令和5年度通学路危険箇所図

No.	学校名	路線名	付近住所・地名
1	宇土小	市道中央線	セブンイレブン本町店駐車場入り口付近

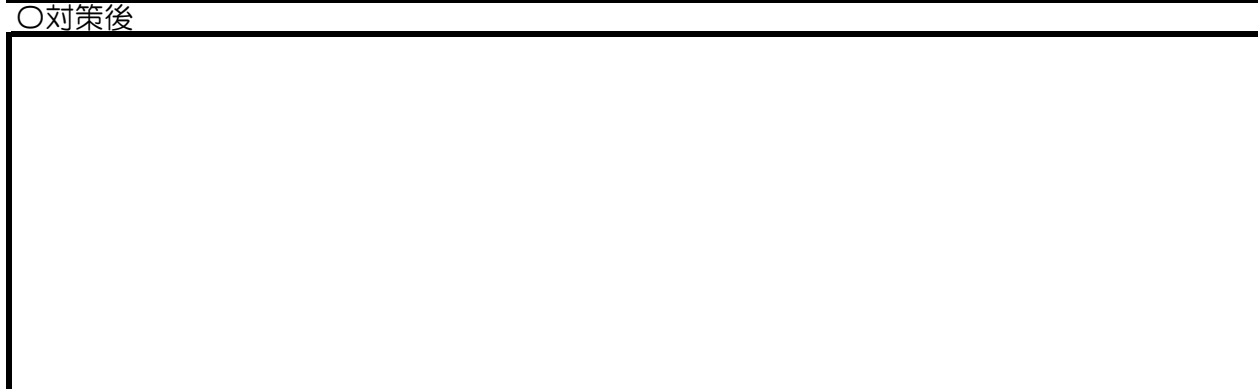
通学路の状況・危険の内容	学校対策実施内容	学校対策要望
通学時、セブンイレブンの駐車場への出入りが多いため児童と自動車が接触する可能性があり、危険であると地区の民生委員から連絡あった。	地区委員に連絡し、通学路について再検討する。	
対策案及び対策実施内容		
【学校】安全ポールや注意看板等の物理的な安全対策を検討したが、道路の形状・環境から、通学路として通行することが危険であると判断し、通学路を変更する。

No.	学校名	路線名	付近住所・地名
3	花園小	市道古保里境目2号線	古保里町537付近

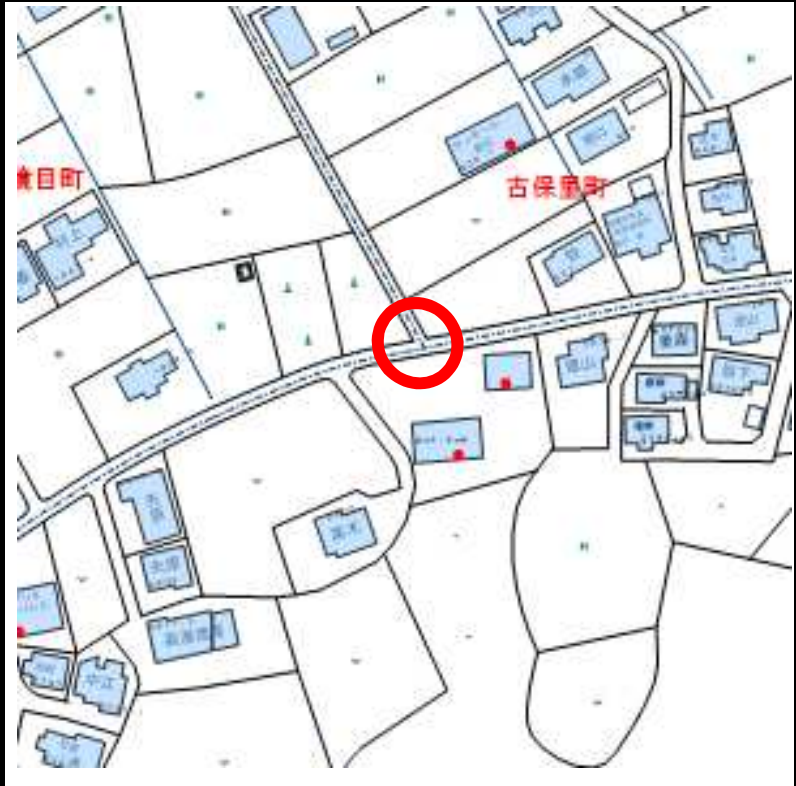
登校時に一旦停止せずに右左折する車両が見られるため、児童との接触の可能性があり、危険な状況となっている

カーブミラー、標識、看板等の対策を希望。

【市環境交通課】カーブミラー設置済。R5年度対策済。

No.	学校名	路線名	付近住所・地名
4	網津小	県道宇土不知火線	網津町1484付近

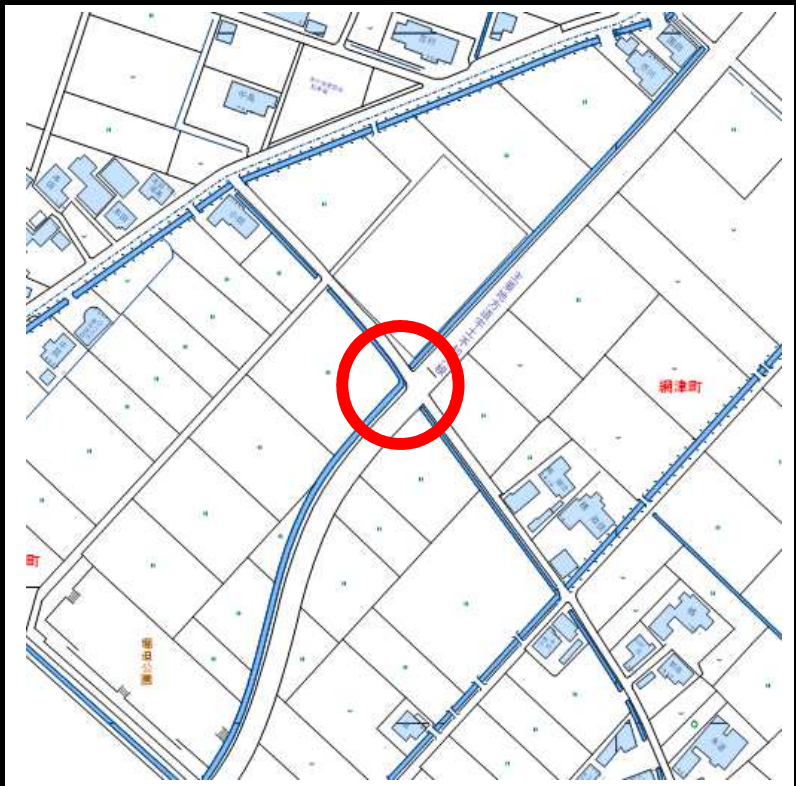
通学路の状況・危険の内容
 通学時間帯の交通量も多いため、児童の道路横断時に危険である。

学校対策要望
 横断歩道の新設

対策案及び対策実施内容
 【宇城警察署】横断歩道の設置。（年間の設置件数に制限があるため、不確実だが設置要望対象箇所とする。）
 【市環境交通課】ドライバー向けの注意喚起の看板設置を検討。

No.	学校名	路線名	付近住所・地名
5	網津小	市道小部田・直築線	新川東区

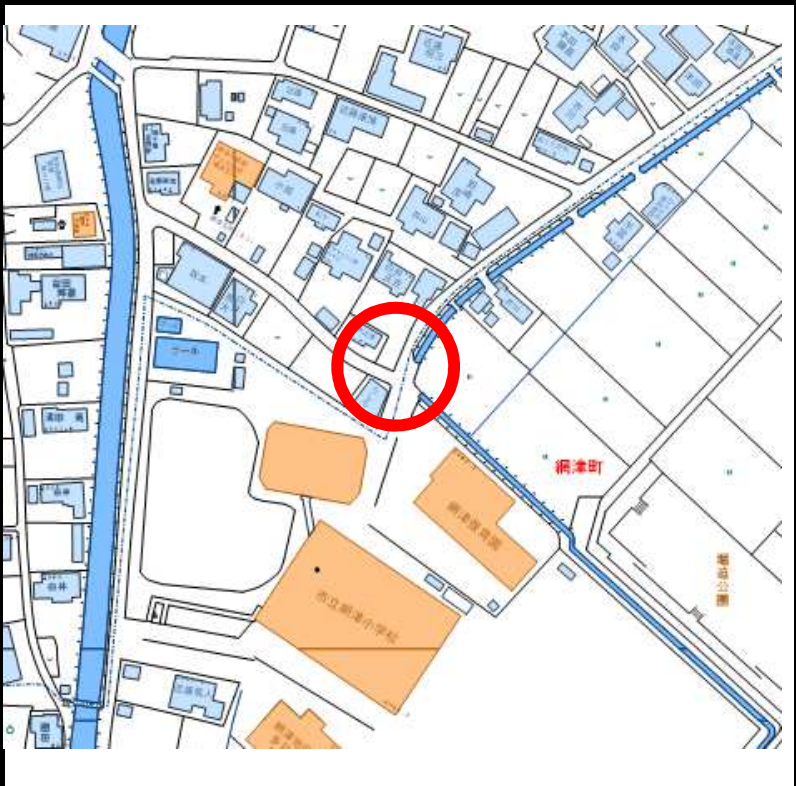
通学路の状況・危険の内容
 登校の時間帯に、園児や児童の送迎を行う車両が多数とありますが、かなりスピードを出している車両もあり危険である。

学校対策要望
 「スピード落とせ」等の路面標示やカラー舗装等で注意喚起を要望。

対策案及び対策実施内容
 【市環境交通課】ドットラインの路面標示の設置を検討。

No.	学校名	路線名	付近住所・地名
6	宇土東	市道築籠・松原1号線	築籠町 新築籠橋付近

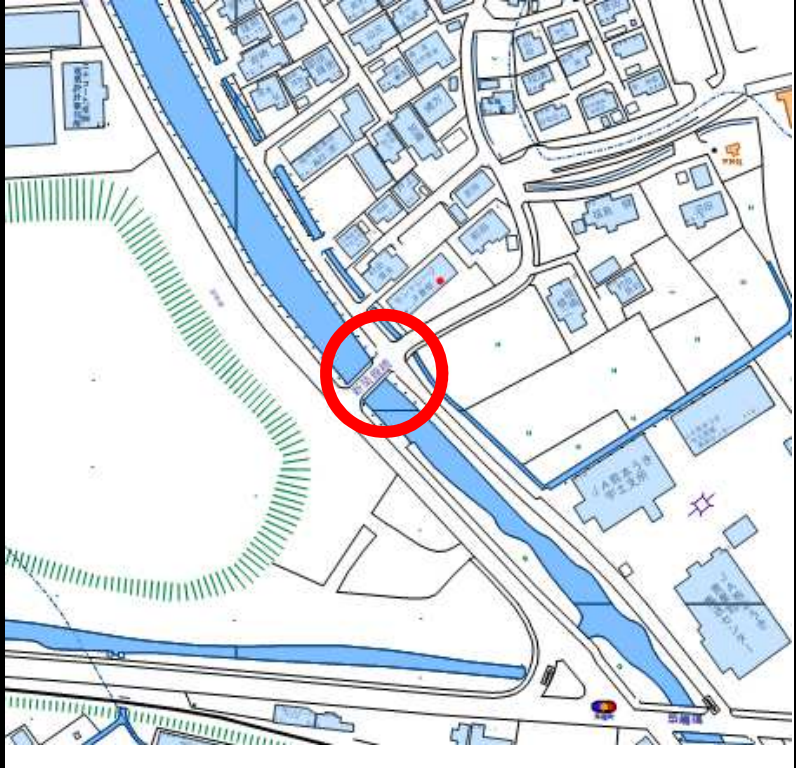
通学路の状況・危険の内容	学校対策実施内容	学校対策要望
横断歩道の白線が消えている。	横断については、地区児童会、朝の交通指導時に指導。	白線の塗り直し
対策案及び対策実施内容		
【宇城警察署】白線の引き直し。

No.	学校名	路線名	付近住所・地名
7	宇土東	市道城之浦・三拾丁線	松原町 西安寺付近

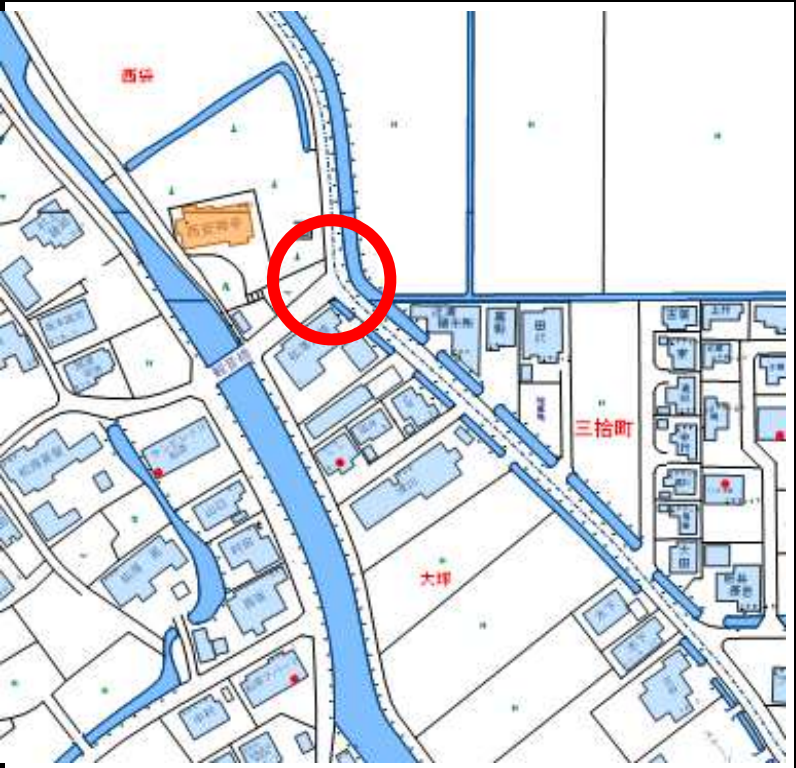
横断歩道の白線が消えている。

白線の塗り直し

【宇城警察署】白線の引き直し。

No.	学校名	路線名	付近住所・地名
10	鶴城中	県道川尻宇土線	本町1丁目～6丁目付近

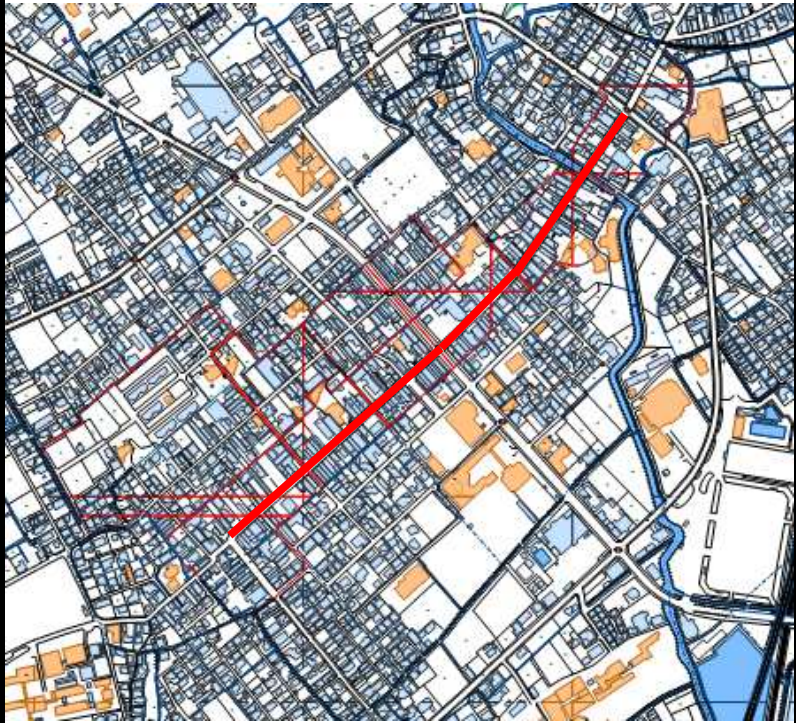
一部カラー舗装がない区間もあり、路面の舗装の状況も悪いため、通学中の自転車と自動車の接触の危険がある。

生徒の安全の確保を図ることから、舗装の復旧とカラー舗装の引き直しを要望

【宇城地域振興局】一部区間のアスファルト及びカラー舗装の復旧済。一部対策済。

No.	学校名	路線名	付近住所・地名
11	鶴城中・宇土小	市道本一丁目・宇土高前線及び県道川尻宇土線	本町1丁目84付近

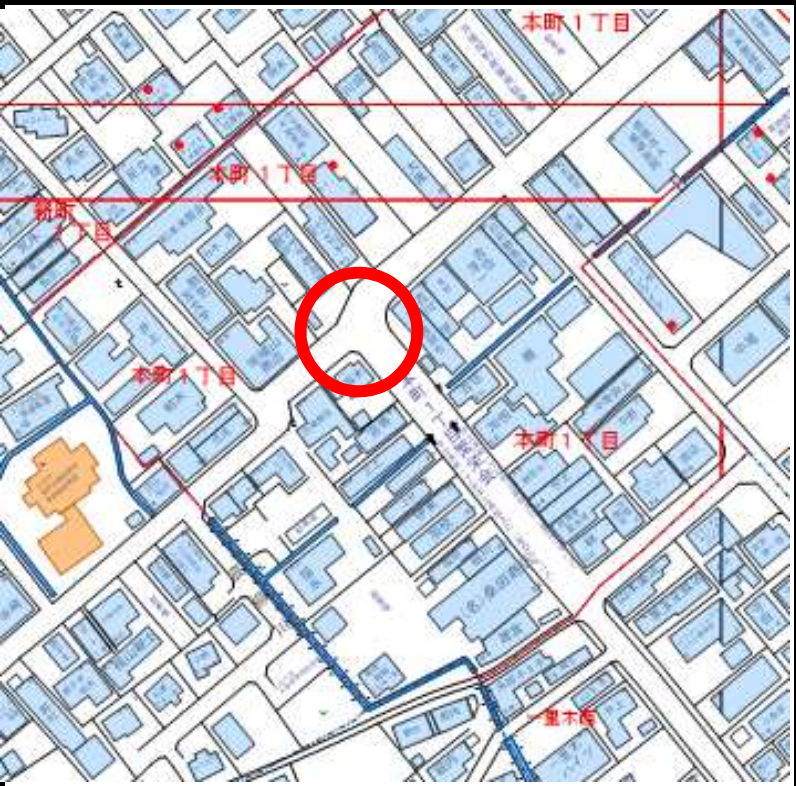
通学路の状況・危険の内容
 登校の時間帯に交通量が多く、自動車・自転車・歩行者が多数通ることとなる。市道側から県道側へ進行する車が一時停止後に発進する際などに横断歩道側から生徒が歩いてくるといふこともある。（一時停止しない車もある）

対策案及び対策実施内容
 【宇城警察署】信号機の設置は基準に合致しないため、困難。既存の横断歩道位置が適正でなく、ドライバーが歩行者や自転車を認識しにくい状況のため、横断歩道の移設を検討。（自転車横断帯をなくし、横断歩道を東へ移設。移設後に停止線の位置も東に移設する）

No.	学校名	路線名	付近住所・地名
12	網田中	国道57号線	網田中学校前～網田駅前まで

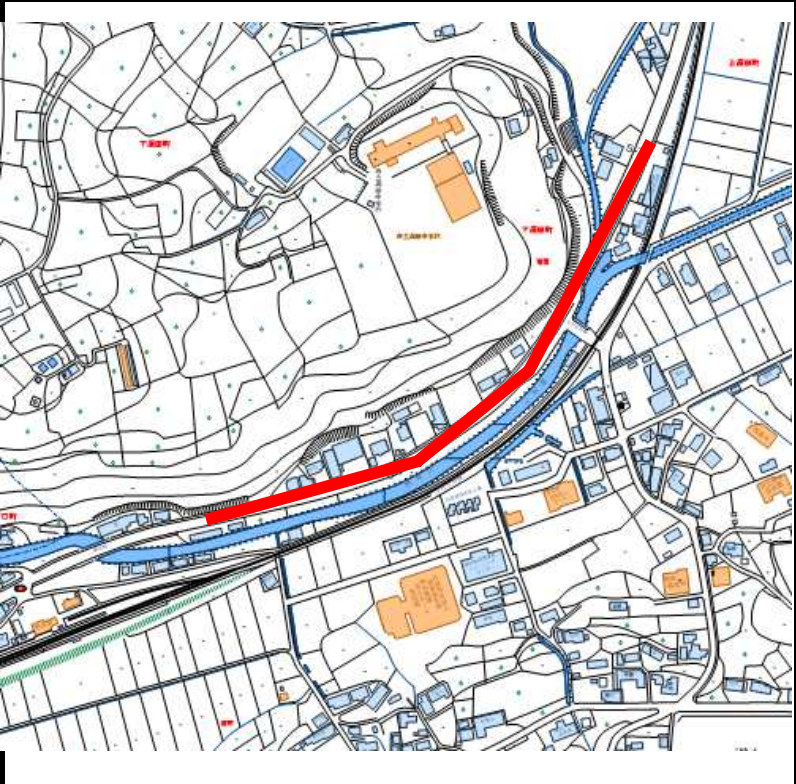
通学路の状況・危険の内容
 草木が生い茂っていて、歩道を歩くときに危険。木が国道側に覆い被さるように茂っている。

学校対策要望
 草木伐採

【国土交通省】民地側の草木となるため、所有者と協議して伐採済み。R5年度対策済み

No.	学校名	路線名	付近住所・地名
13	さかいめ学童クラブ	市道 下松山・古保里線 古保里上松山1号線 古保里4号線 古保里境目団地線	境目町

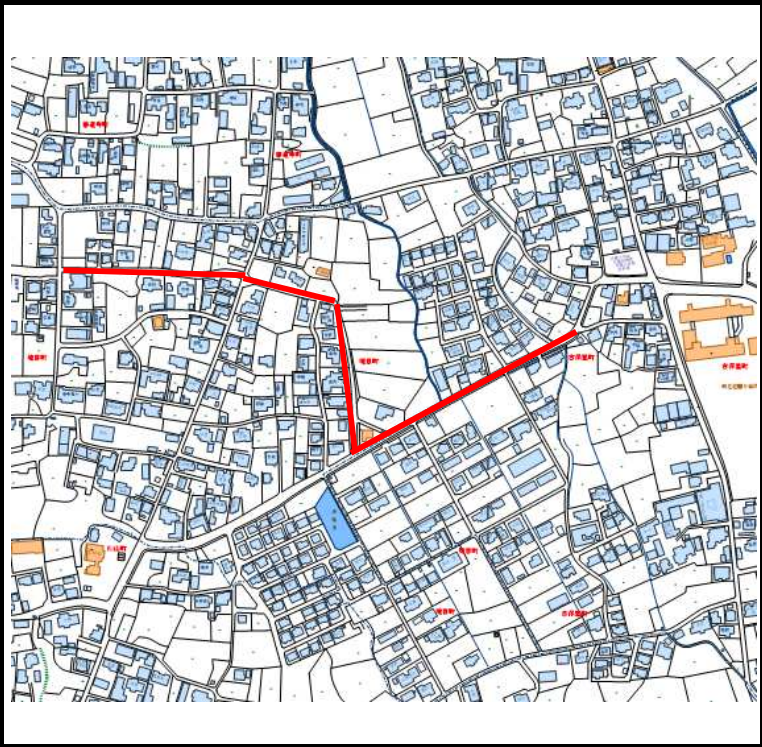
道路の白線の色が薄れている箇所があります。下校時は、常に白線の外側を歩くよう指導しております。

白線の塗り直し

【市環境交通課】区画線の引き直しを実施。R5年度対策済。

No.	学校名	路線名	付近住所・地名
15	緑川学童	市道城塚・上新開線	宇土市野鶴町237

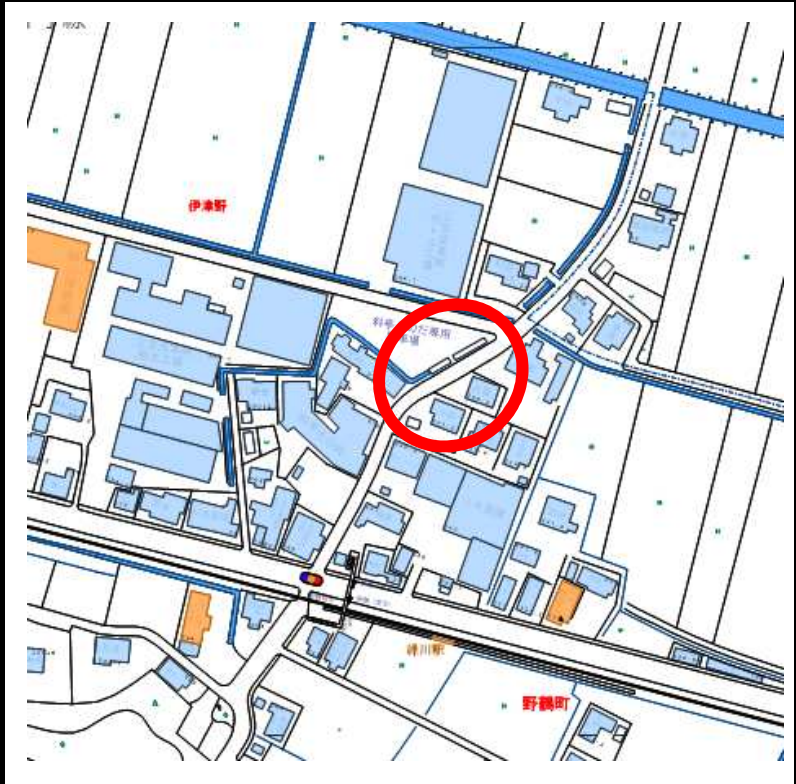
横断歩道がカーブの近くなので、歩行者(児童)からは、国道側から入ってくる車が確認できない。国道側から入ってきた運転手は、カーブミラーで横断歩道を確認できるが、万が一見落としがあった場合、カーブを曲がって横断歩道を渡る児童に気が付いても止まることができるか懸念される。事故の可能性が高いので、子どもからも車が確認出来る場所ぐらいに横断歩道を移動してもらえないか相談したい。または、カラー舗装等により注意喚起をしてほしい。

横断歩道の移設、カラー舗装新設

【宇城警察署】横断歩道の移設は困難。
 【市環境交通課】カラー舗装の新設を検討。新設する場合は昨年度設置したドットライン付近まで設置を検討。（保育園の希望は車道と歩道双方に設置）
